## ELEKTRISCHE INSTALLATIES OP LAAGSPANNING EN OP ZEER LAGE SPANNING (Boek 1 - KB 08/09/2019)

Plaats controle:	Jan Baptist Verlooystraat 5 bus 502, 2020 ANTWERPEN		
EAN-code installatie:	/		
Tarief teller(s):	Dag	Private HS-cabine:	Neen
Nummer teller(s):	5016569-2003	DNB:	Fluvius
Index teller(s):	51255	Type lokaal:	Open woning
Type installatie:	Wooneenheid

Overeenkomstig de voorschriften van Boek 1 – Installaties op laagspanning en op zeer lage spanning – Interne procedure QPRO/ELE/001			
Type controle:	Controlebezoek (6.5)		
Datum uitvoering:	<input checked="" type="checkbox"/> Vóór 01/10/1981	<input checked="" type="checkbox"/> Na 01/10/1981 en vóór 01/06/2020	<input type="checkbox"/> Na 01/06/2020
Nota's:	Zie rubriek "VASTSTELLINGEN - Opmerkingen"		
Afwijkingen (Deel 8):	Toegepast		
Herkeuring op verslag:	/

### Vereenvoudigd situatieplan of foto/schema van de (elektrische) installatie:

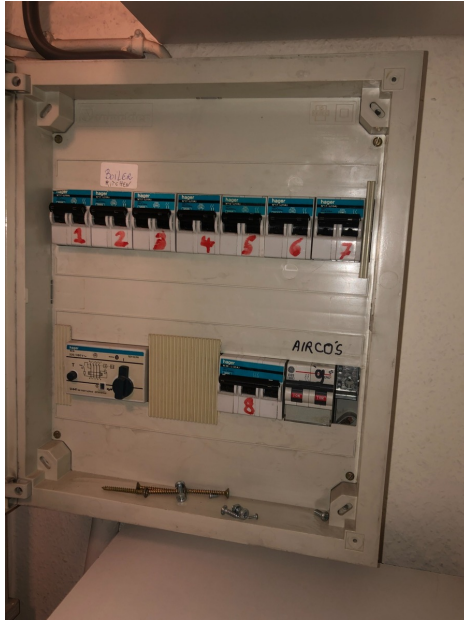
3.11. - De contactdozen voorzien van een aardingscontact moeten ook verplicht verbonden worden via de beschermingsgeleider met de algemene aardingsinstallatie. (Boek 1, Onderafdeling 5.3.5.2. (b))

Uitleg: Zie foto

### Vereenvoudigd situatieplan of foto/schema van de (elektrische) installatie:

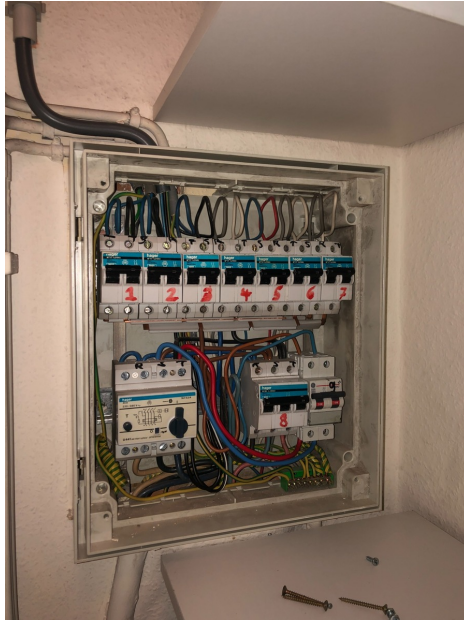
- 7.05. - De verbindingen zijn niet uitgevoerd volgens de regels van goed vakmanschap. (Boek 1, Afdeling 5.2.6.)
  - De verbindingen mogen enkel uitgevoerd worden in schakel- en verdeelborden, verbindings- of aftakdozen, aan de klemmen van schakelaars of contactdozen, of in plafonddozen. (Boek 1, Onderafdeling 5.2.6.1.)

Uitleg: Zie foto
- 7.10. - In de huishoudelijke installatie zijn de contactdozen op laagspanning niet van het "kindveilige" type. (Boek 1, Onderafdeling 4.2.2.3. (b))

- 8.17. - De geplaatste elektrische leidingen en kabels zijn niet conform (vb. soepele tweelingkabels (VTLmB), vlakke kabels met PVC isolatie (LMVVR), coaxiale kabels (COAX), telefoonkabels (VVT),...)
- Uitleg: Zie foto
